志賀原子力発電所運転差止請求事件

上 申 書

志賀原子力発電所2号炉 敷地周辺の地質・地質構造について

敷地近傍の断層の評価 (コメント回答)

敷地近傍の断層等の分布

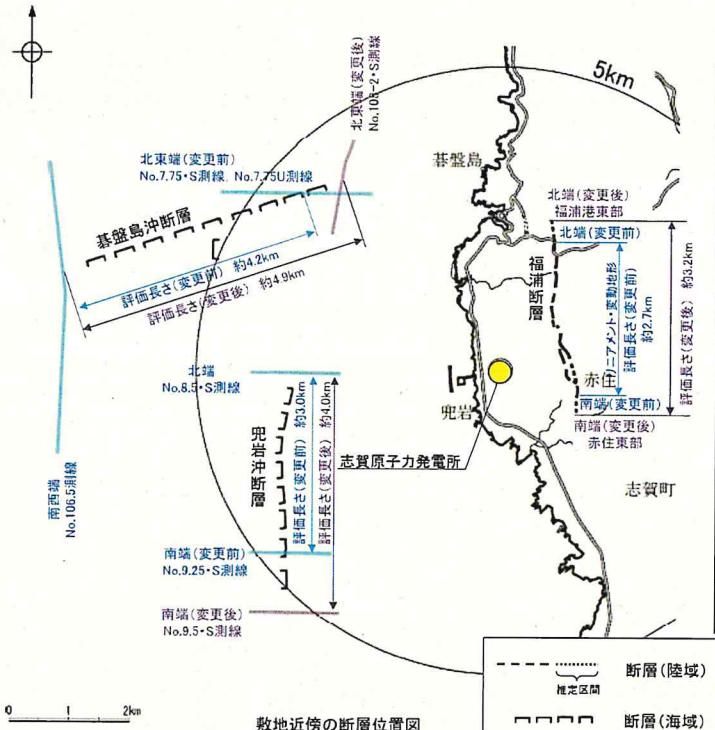
○福浦断層については、断層端部についてより確実な評価を行うためのデータ拡充を行い、断層構造が確実に認められないことを確認した地点まで連続するものとして、長さの評価を見直した。

○碁盤島沖断層、兜岩沖断層については、海上音波探査記録の再評価を行い、断層の影響が確実にないと判断した測線まで連続するものとして、長さの評価を見直した。

名称	断層の長さの評価の変更箇所		
	変更前	変更後	変更理由
福浦断層	逆向きの低崖からなるリニアメント・変動地形が認められる約2.7km区間	福浦港東部(北端)から赤住東部(南端)までの約3.2km区間	北方、南方において、逆向きの低崖からなるリニアメント・変動地形が途絶えるものの、安全側に判断して、断層構造が確実に認められないことを確認した地点まで連続するものと評価した。
碁盤島沖断層	No.7.75・S測線、No.7.75U測線(北東端)からNo.106.5測線(南西端)までの約4.2km区間	No.108~2・S測線(北東端)からNo.106.5測線(南西端)までの約4.9km区間	No.7.75・S測線、No.7.75U測線において、各層の基底面に東側が低くなる形状が認められ、さらに測線が碁盤島沖断層の走向と鋭角に斜交しており、断層による影響か判断できないことから、さらに北東方の測線で評価を行うこととした。
兜岩沖断層	No.8.5・S測線(北端)からNo.9.25・S測線(南端)までの約3.0km区間	No.8.5・S測線(北端)からNo.9.5・S測線(南端)までの約4.0km区間	No.9.25・S測線において、各層の基底面に凹状の形状が認められ、侵食により形成されたと考えることもできるが、断層による影響の可能性が否定できることから、さらに南方の測線で評価を行うこととした。

調査箇所	目的	調査内容	調査結果
敷地近傍陸域	福浦断層(A,B,C,D)	断層の連続性の確認 ・地表踏査 ・表土はぎ調査 7箇所 ・ボーリング調査 4箇所	・延長位置に断層構造が確実に認められないことを確認した地点を断層の端点と評価した。 ・周辺に認められる谷地形の位置においても、断層がないことを確認した。
	長田付近の断層(E)	地質分布の確認 ・地表踏査	・リニアメント・変動地形として判読した低崖等は、穴水累層と草木互層等の地層境界にあたることを確認した。
	和光台南の断層(F)	断層の有無の確認 ・地表踏査 ・表土はぎ調査 1箇所	・対応する断層が認められないことを確認した。
	高ツボリ山北西方 I リニアメント(G)	断層の有無の確認 ・地表踏査	・対応する断層が認められないことを確認した。
	高ツボリ山北西方 II リニアメント(H)	断層の有無の確認 ・地表踏査 ・表土はぎ調査 1箇所	・対応する断層が認められないことを確認した。
	高ツボリ山東方 リニアメント(I)	断層の有無の確認 ・地表踏査 ・表土はぎ調査 1箇所 ・ボーリング調査 2箇所 ・反射法地震探査	・対応する断層が認められないことを確認した。
敷地周辺陸域	富来川南岸断層(J)	断層の連続性の確認 ・地表踏査 ・ボーリング調査 1箇所	・延長位置に断層が認められないことを確認した。 ・今泉ほか(2018)が示した水系の屈曲の位置においても、断層がないことを確認した。
